POR MEDIO DE LA CUAL SE NIEGA UN PERMISO DE VERTIMIENTOS Y SE TOMAN OTRAS DETERMINACIONES

Que técnicos de la Corporación procedieron a evaluar la información presentada, generándose el informe técnico N° **IT-07439** del 02 de noviembre del 2023, dentro del cual se formularon algunas observaciones que hacen parte integral del presente acto administrativo, y se estableció lo siguiente:

3. ANALISIS DEL PERMISO - OBSERVACIONES

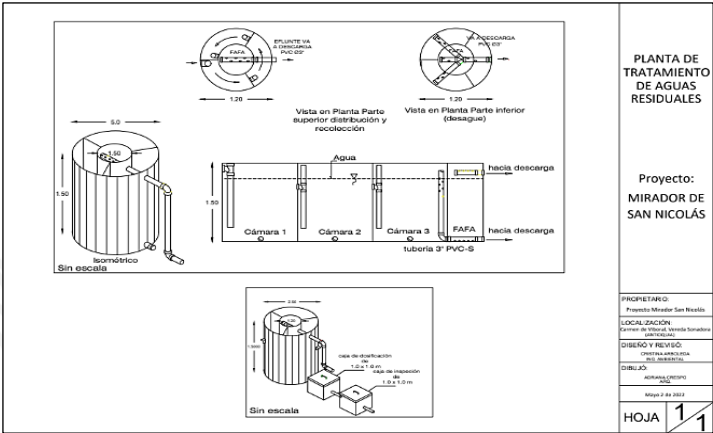
El sistema de tratamiento de aguas residuales que se plantea contempla unidades de lodos activados, dos unidades de sedimentación que rodean un filtro anaerobio de flujo ascendente FAFA, tanque de dosificación y tanque de inspección, la descarga final se realizará a la fuente hídrica sin nombre, como se indica en el siguiente esquema isométrico.

Nota: De acuerdo con la información presentada por el interesado, no se allega coordenadas geográficas de la ubicación del sistema de tratamiento propuesto.

Observación: No se envían planos en planta y perfil que permita determinar las dimensiones de todas las estructuras.

A continuación, se muestra en la imagen obtenida del Geoportal corporativo, la ubicación de las coordenadas presentadas:

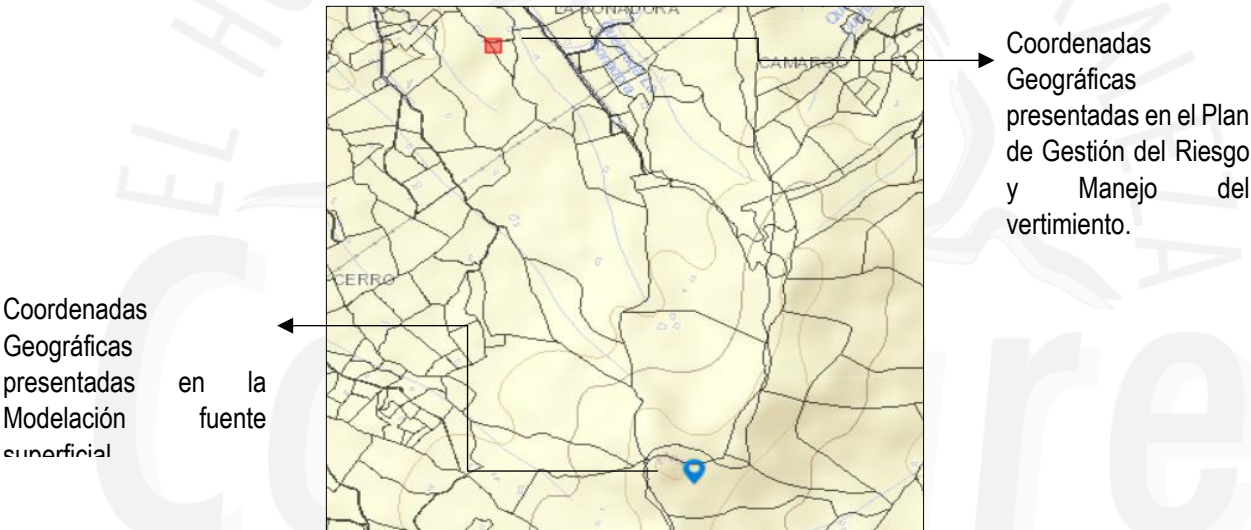
- a) Datos del vertimiento: la información remitida presenta incongruencias en la ubicación del sitio de descarga del sistema de tratamiento, siendo confusa su evaluación.

Figura 2.37 Tiempo de viaje de la partícula

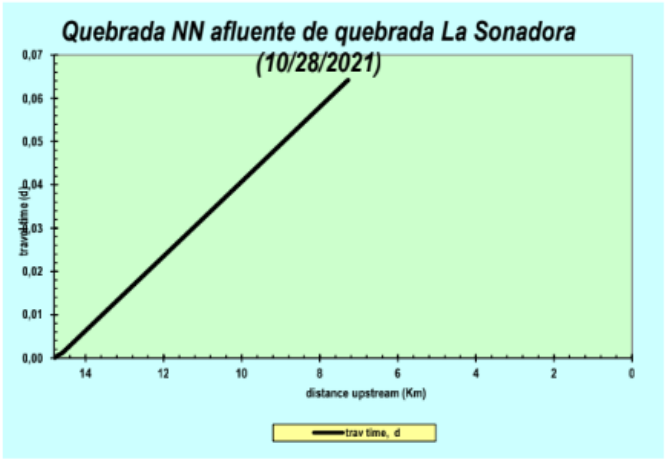
Observación: no se allega formato digital del modelo, ni se realiza para todos los escenarios que permitan definir el impacto sobre la fuente receptora, se menciona que se realiza estudio hidrológico pero no se remite dicha información, que permita verificar que se realizó de forma correcta, por lo anterior se requirió al interesado que presentara los formatos Excel que arroja el modelo para los diferentes escenarios evaluados, sin embargo, el interesado menciona que la empresa CREA CON-CIENCIA AMBIENTE S.A.S no puede proporcionar los formatos.

Gráfico 1. Obra de descarga de aguas residuales tratadas con escalas de disipación.

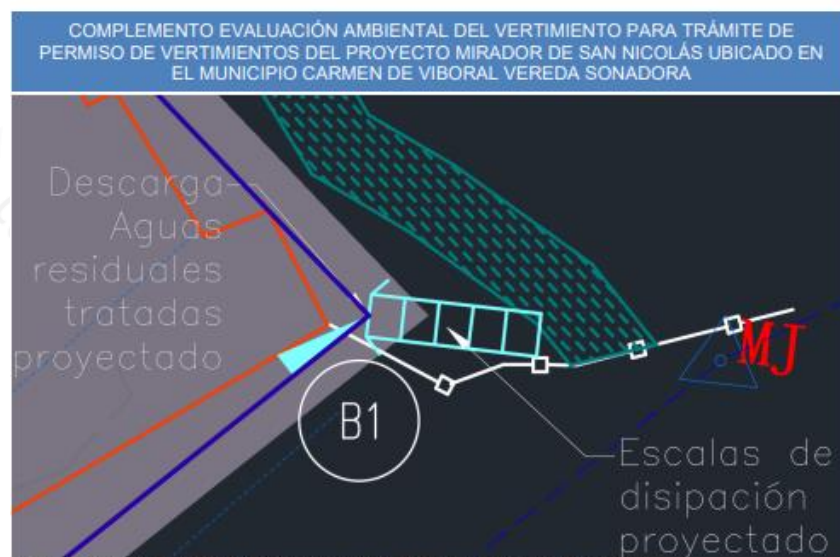
Se allega gráfico de la obra de descarga de aguas residuales pero no se remite información del plano de la estructura de descarga donde se identifique y sustente su localización y características, de forma que se minimice la extensión de la zona de mezcla y las memorias de cálculo.

De acuerdo a esta información, se observa incongruencias en la información, ya que se menciona un caudal diferente al del vertimiento, además no es claro el estudio que se referencia

- Se allega gráfico de la obra de descarga de aguas residuales, pero no se remite información del plano de la estructura de descarga donde se identifique y sustente su localización y características, de forma que se minimice la extensión de la zona de mezcla.
